Licitación C/144 " Ruta 12, tramo: Ruta 60 - Fin de variante s/A° de los Canelones"

CND-CVU/CC/18/825/2022

Ruta 12, tramo: Ruta 60 – Fin de variante sobre Aº. de los Canelones

COMUNICADO 2

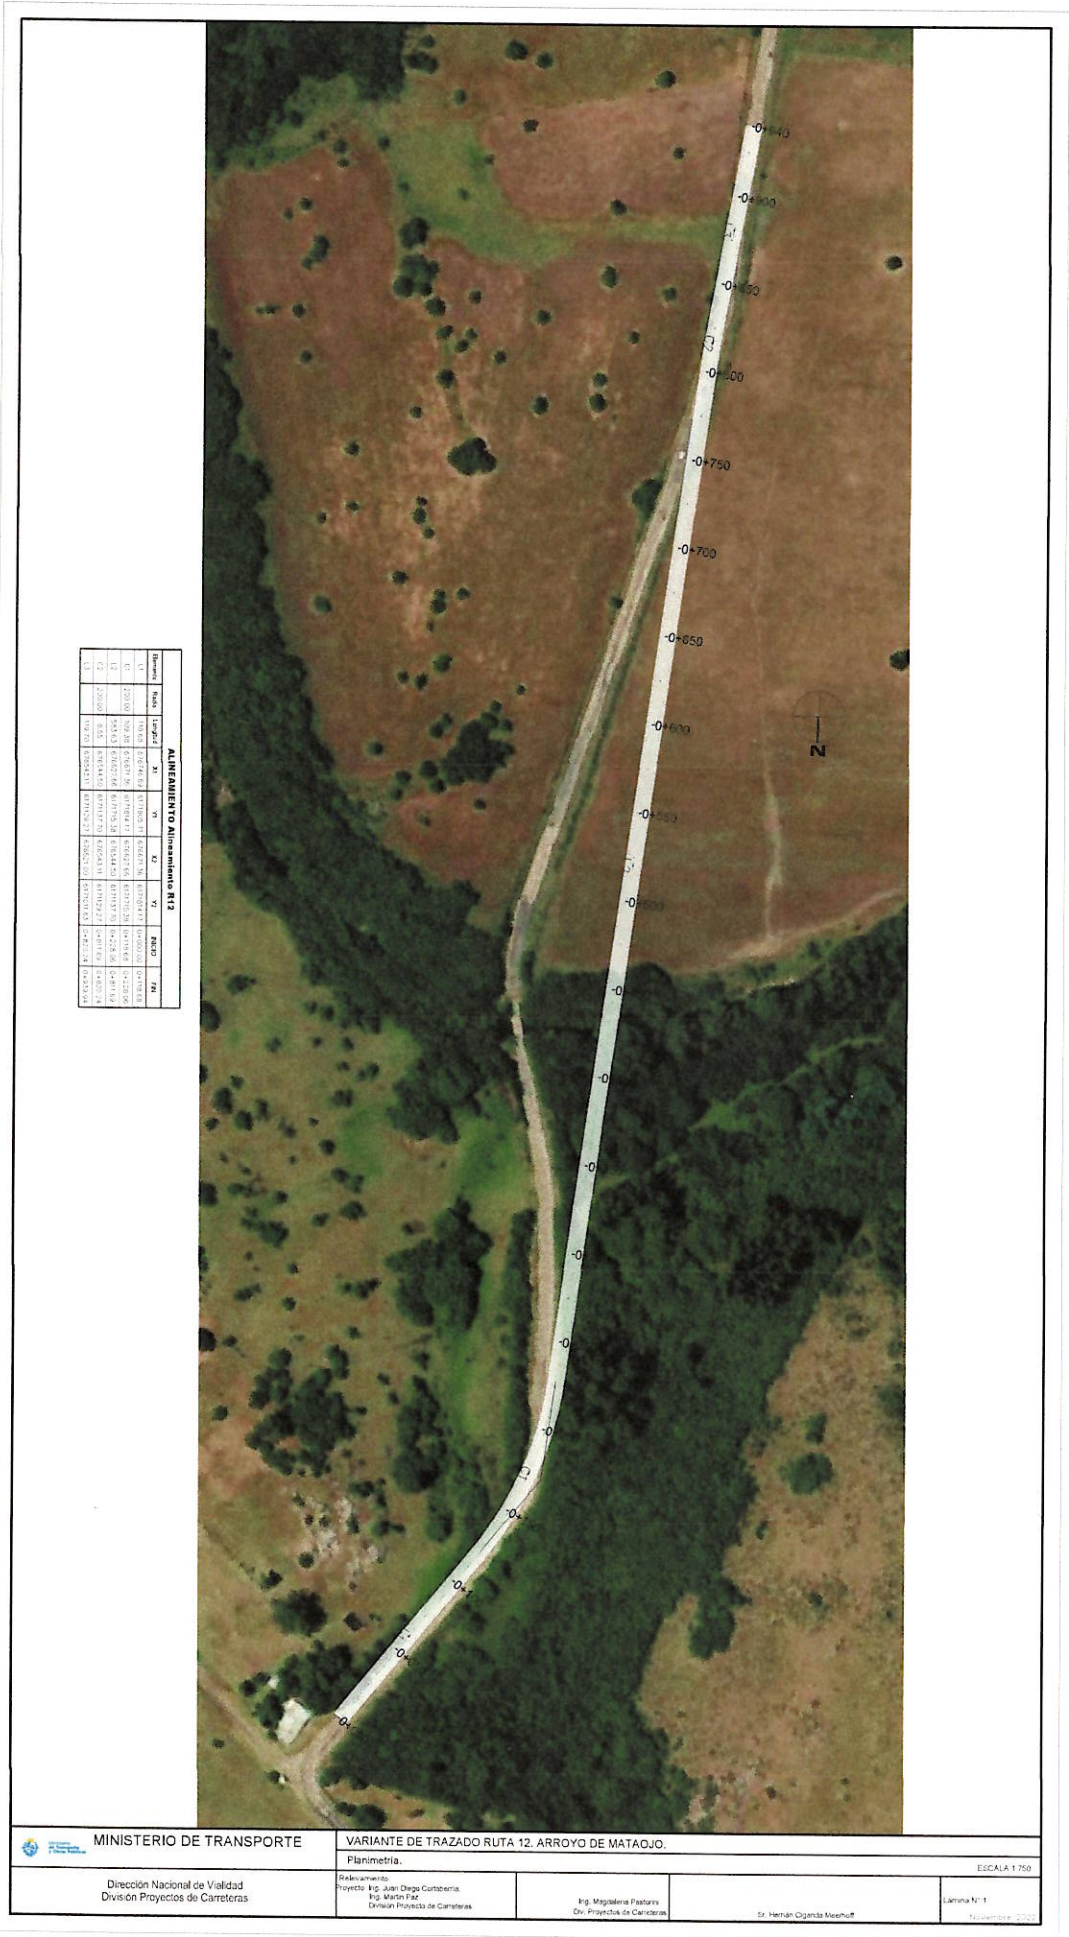
Se sustituye la Lámina 1 de la Sección VIII por la que se adjunta al presente comunicado.

*El presente Ítem comprende el proyecto y construcción del nuevo puente sobre el arroyo Mataojo y sus accesos, considerando como accesos al subtramo indicado en la planimetría de la Lámina N°1 (**entre progresivas 372km700 y 373km680**).*"

No coinciden los tramos detallados en "negrita". Se solicita aclarar las progresivas correctas.

Se solicita tabla de geometría horizontal para el nuevo eje proyectado entre las pk 372+700 y pk 373+680.

Ver Enmiendas 1 y 2 del presente comunicado.

Ver Enmienda 1 del presente comunicado.
